仕様変更のご案内

φ22 TW/φ25 TWS シリーズ パイロットライト

φ22 TW/φ25 TWS シリーズ パイロットライトの仕様変更についてご案内いたします。

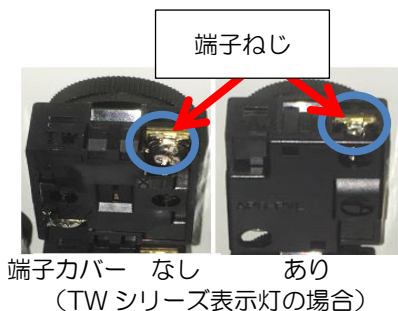
端子ねじの形状・表面処理を以下のとおり変更いたします。

変更前	変更後
<ul style="list-style-type: none"> ニッケルメッキ <ul style="list-style-type: none"> スプリングワッシャーなし 	<ul style="list-style-type: none"> 亜鉛クロメートメッキ <ul style="list-style-type: none"> スプリングワッシャーあり
